Modification n° 07.60 : Communes de CINEY et HAMOIS - Extension de la ZAE de Biron

Numéro de modification (Code SPGE) : 07.60

Projet de modifications du PASH 2021/01 : sous-bassin MEUSE-AMONT

EXTRAIT CARTOGRAPHIQUE

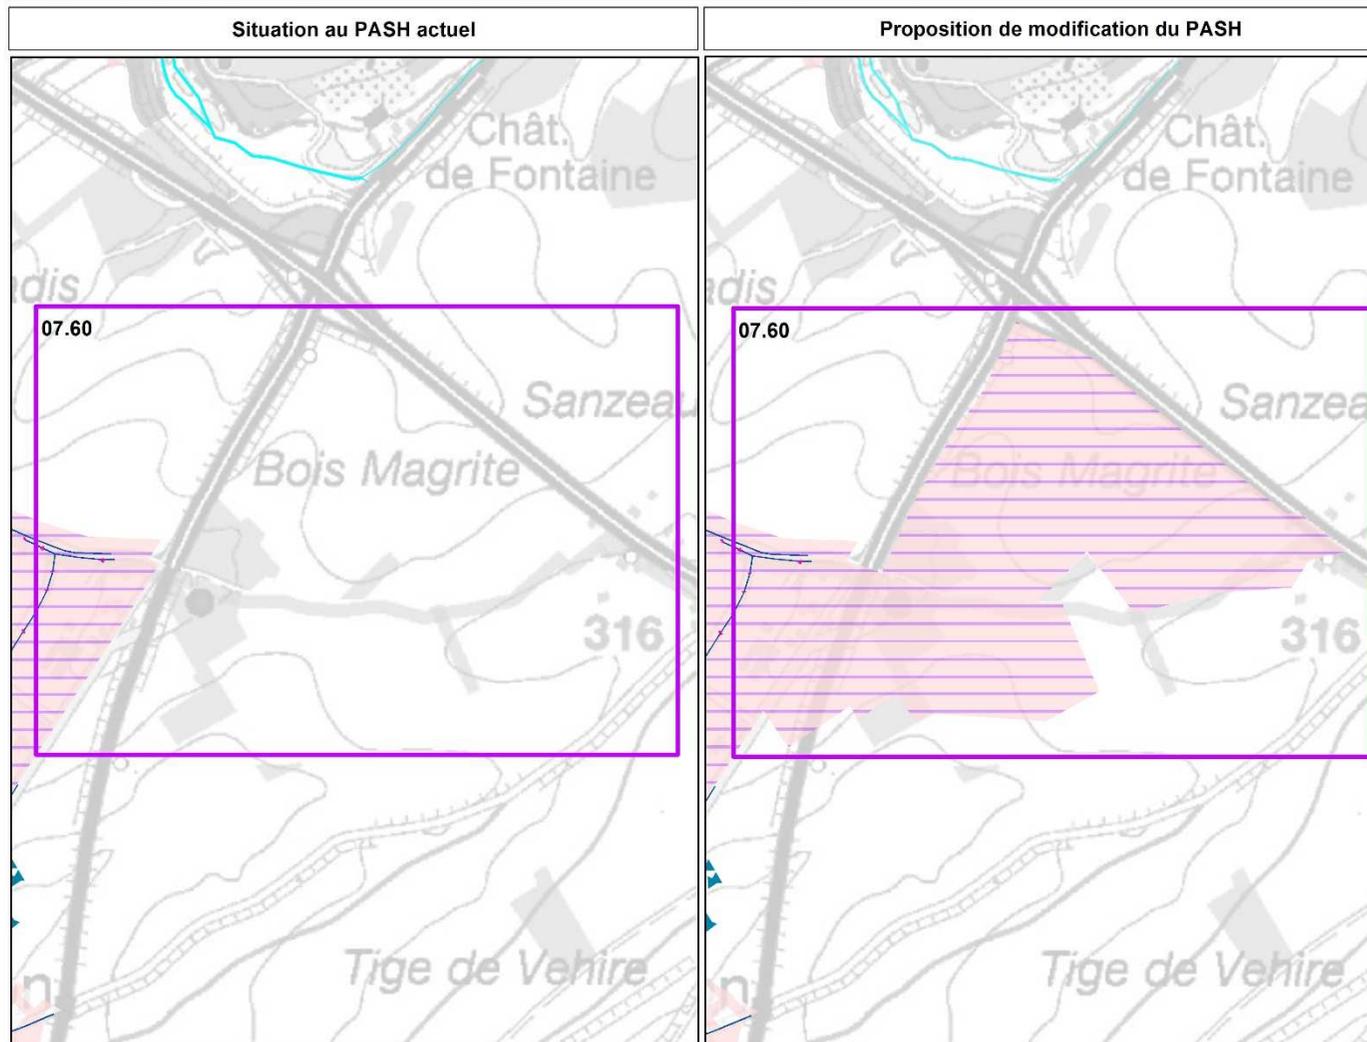
Explications	La demande porte sur la définition du mode d'assainissement de l'extension de la zone d'activités économiques de Biron (suite à la révision du plan de secteur), sur le territoire des communes de Ciney et de Hamois. Il est proposé son assignation en régime d'assainissement collectif. En effet, dès son activation, cette nouvelle ZAE sera entièrement équipée en termes d'égouttage et de gestion des eaux pluviales. Ces travaux seront pris en charge par le promoteur économique. Les eaux usées seront reprises sur le réseau d'égouttage de la ville de Ciney et sur le collecteur de Biron pour être traitées à la station d'épuration de Ciney, dont la rénovation et l'upgrade ont pris en compte la future charge polluante de cette nouvelle ZAE.		
Superficie concernée	+/- 52 ha		
	Avant	Après	
Assainissement collectif	0 EH	n.d. EH	
Assainissement autonome	0 EH	0 EH	
Assainissement transitoire	0 EH	0 EH
